# Laboratorio Nacional de Materiales y Modelos Estructurales (LanammeUCR)

Informe final: LM-INF-EIC-D-0004-2021

## Seguimiento a la evaluación de la calidad de los materiales y de los procesos constructivos del proyecto: Mejoramiento y rehabilitación de la Ruta Nacional N°160, sección: Playa Naranjo – Paquera

## INFORME DE AUDITORÍA TÉCNICA EXTERNA

Figura 6. Resultados obtenidos por el laboratorio de verificación para la resistencia a la compresión inconfiada de las muestras de base estabilizada con cemento

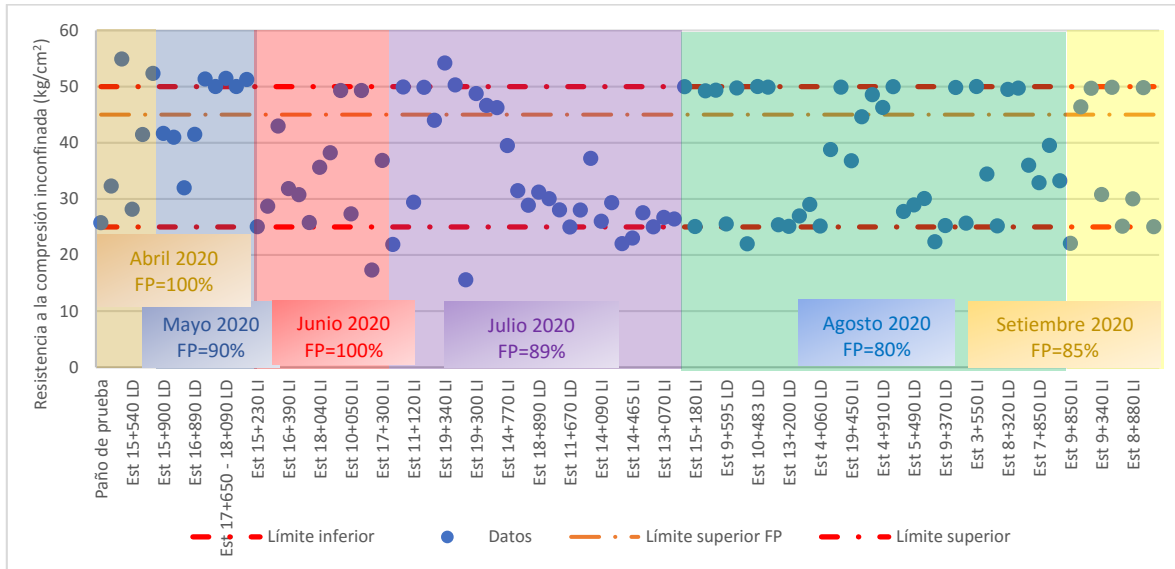
En la Figura 6, se muestran los resultados obtenidos por el laboratorio de verificación para la resistencia a la compresión de las muestras de base estabilizada con cemento. Para cada mes se indica el factor de pago obtenido por el Equipo Auditor según los resultados obtenidos por el laboratorio de verificación y el procedimiento descrito en la Orden de Modificación N°11.

Como se puede observar en la Figura 6, para 4 de los 6 lotes analizados por el Equipo Auditor se determinó un pago reducido. Adicionalmente, se puede observar que algunas muestras tienen una resistencia por fuera de los límites establecidos.

Figura 7. Resultados obtenidos por el laboratorio de verificación para el contenido de asfalto de la mezcla asfáltica en caliente colocada en el proyecto

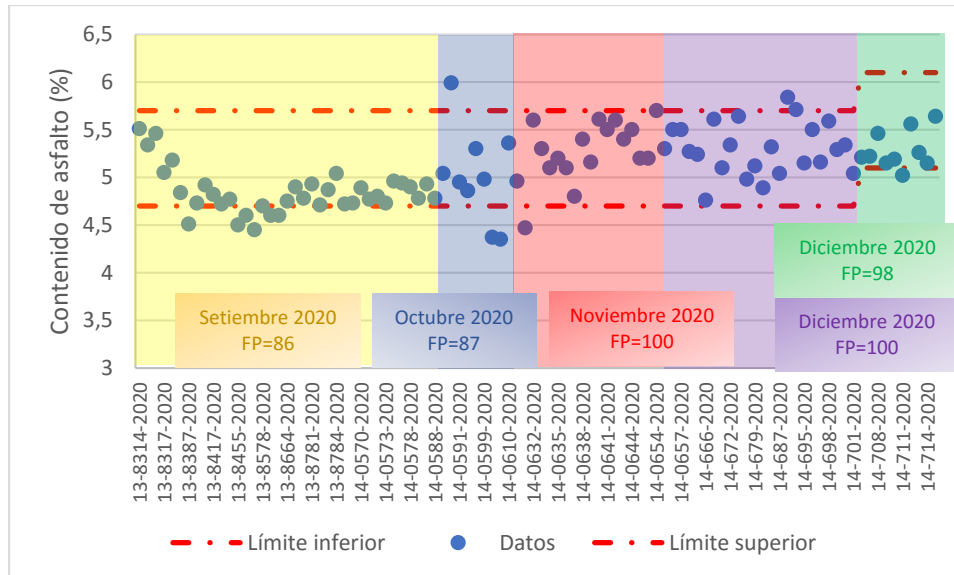
Todos los resultados analizados para el porcentaje de vacíos en el agregado mineral (ver Figura 9), razón polvo/asfalto (ver Figura 11) y estabilidad Marshall (ver Figura 12) se encuentran dentro de los límites establecidos en los documentos contractuales. Por su parte, algunos de los resultados obtenidos para el porcentaje de vacíos llenos de asfalto (ver Figura 10) y flujo Marshall (ver Figura 13) se encuentran por fuera de los límites establecidos en los documentos contractuales para estos parámetros. Para estos parámetros no aplica la determinación del factor de pago según lo establecido en los documentos contractuales.

Figura 15. Resultados obtenidos por el LanammeUCR para el espesor de los núcleos extraídos de la mezcla asfáltica colocada en el proyecto

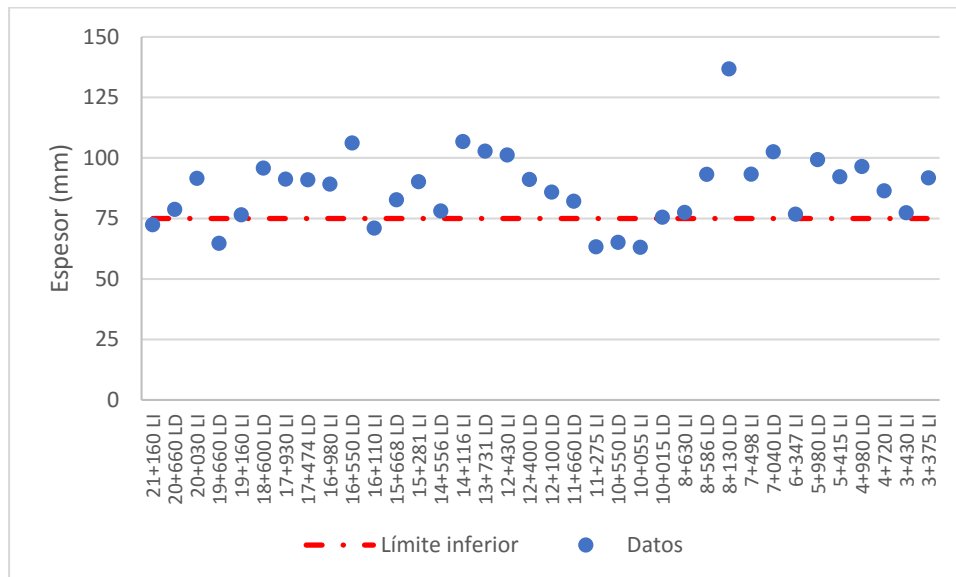
El LanammeUCR también procedió a extraer núcleos con la intención de verificar el porcentaje de vacíos y el espesor de la mezcla asfáltica colocada en el proyecto. Cuatro de los núcleos extraídos por el LanammeUCR tienen un contenido de vacíos por fuera de los límites permitidos (ver Figura 14). Por su parte, seis de los núcleos extraídos tienen un espesor menor al establecido en el diseño de pavimentos (ver Figura 15).

Los tramos que presentaron un espesor menor al de diseño según los núcleos extraídos por el Equipo Auditor se ubican en los estacionamientos 21+160 LI, 19+660 LD, 16+110 LI, 11+275 LI, 10+550 LD y 10+055 LI. En estos tramos se debe prestar especial atención dado que se pueden presentar deterioros prematuros pues tienen una capacidad estructural menor a la establecida en el diseño de pavimentos.

Según lo indicado en el oficio DM-2021-2562, posterior a la reunión de presentación de los resultados preliminares del informe (de fecha 30/04/2021), el equipo de proyecto procedió

Figura 41. Muro de gaviones en el estacionamiento 13+200 con agregado de menor tamaño, vacíos y un alineamiento vertical inadecuado. Fecha de las fotografías: 27/10/2020

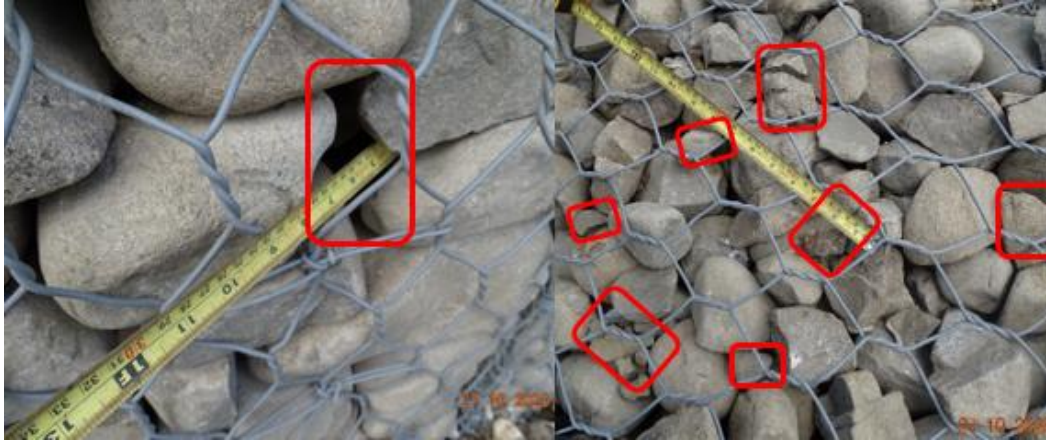
**minimizar la formación de agujeros en el relleno de piedra. Durante tal operación, se deberán mantener alineadas las celdas**". (Lo resaltado no es del texto original)

El Equipo Auditor alertó a la Administración sobre las condiciones observadas en los muros del proyecto mediante la nota informe LM-IC-D-0996-2020 (de fecha 19/11/2020). La Administración brindó respuesta a la nota enviada mediante el oficio DM-2021-2100 (de fecha 04/02/2021).

En cuanto al muro del estacionamiento 3+950 se debe indicar que la visita se realizó posterior al cierre de la No Conformidad No.3, por lo que no se modifica el contenido del hallazgo al respecto.
